改善箇所説明図

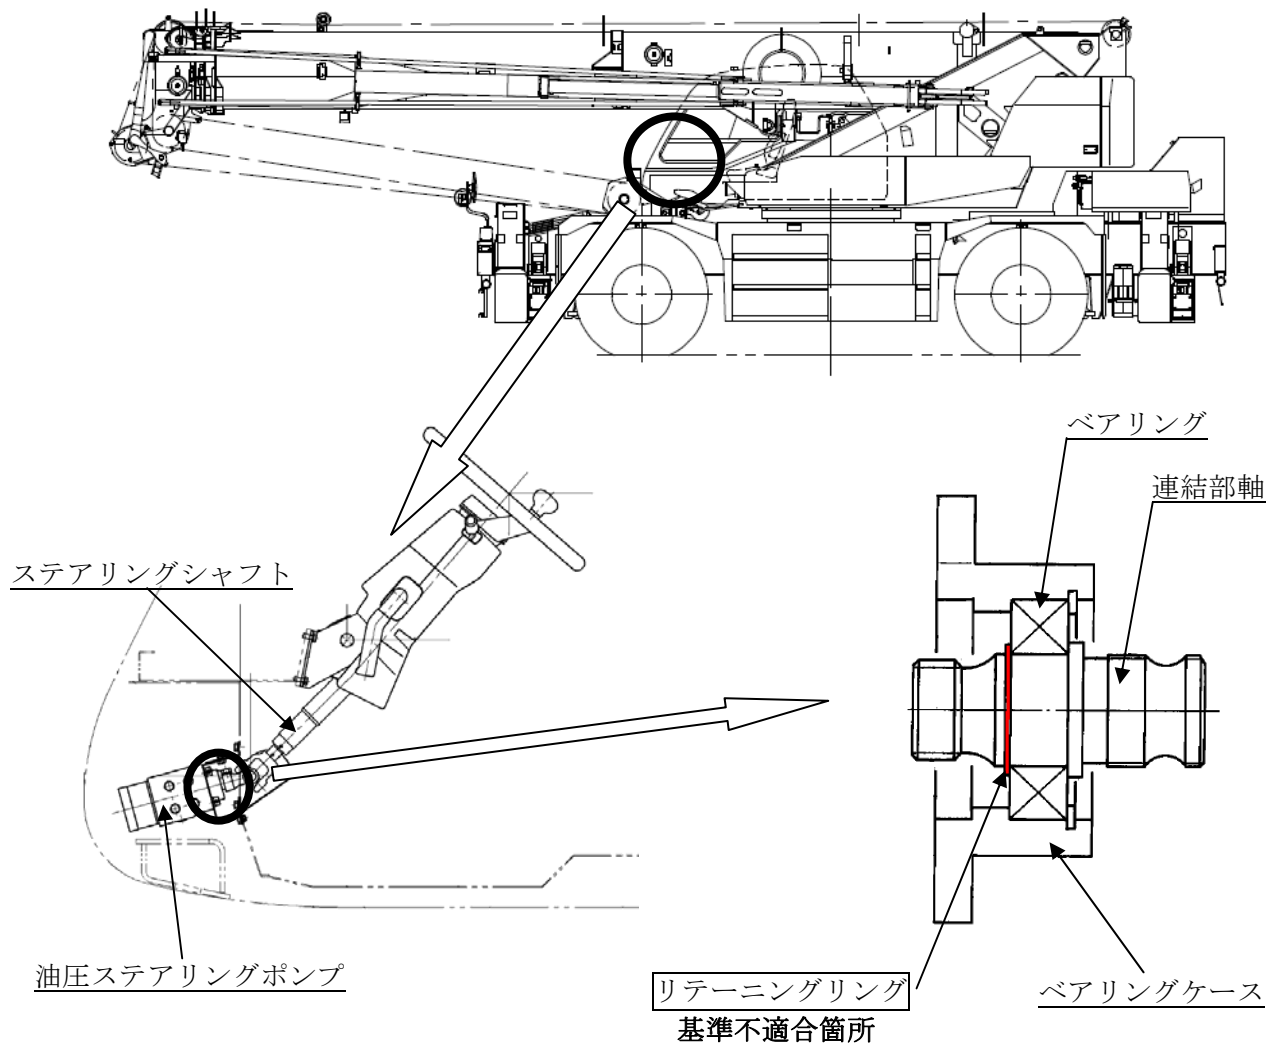
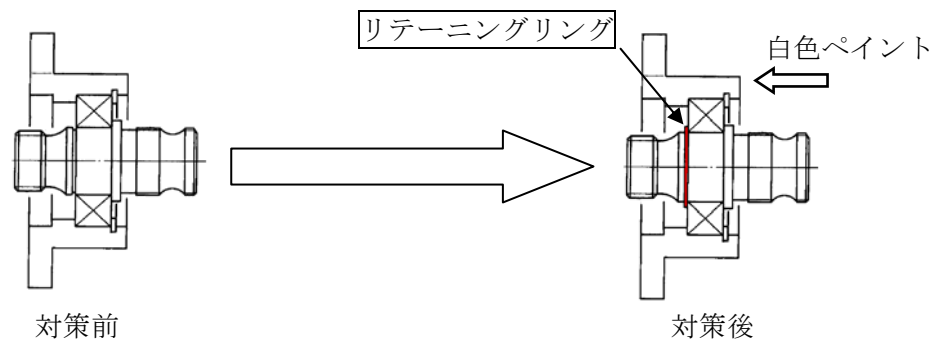
基準不適合箇所

かじ取り装置のステアリングシャフトと油圧ステアリングポンプの連結部において、連結部軸とベアリングを固定するリテーニングリングが取り付けられていないものがある。そのため、ハンドル位置の調整の際に、当該連結部軸が外れ、かじ取り操作ができなくなるおそれがある。

全車両、リテーニングリングの取り付けの有無を確認し、当該リテーニングリングの取り付けがないものについては、リテーニングリングを取り付ける。

識別：ベアリングケース端部に、白色ペイントを塗布する。
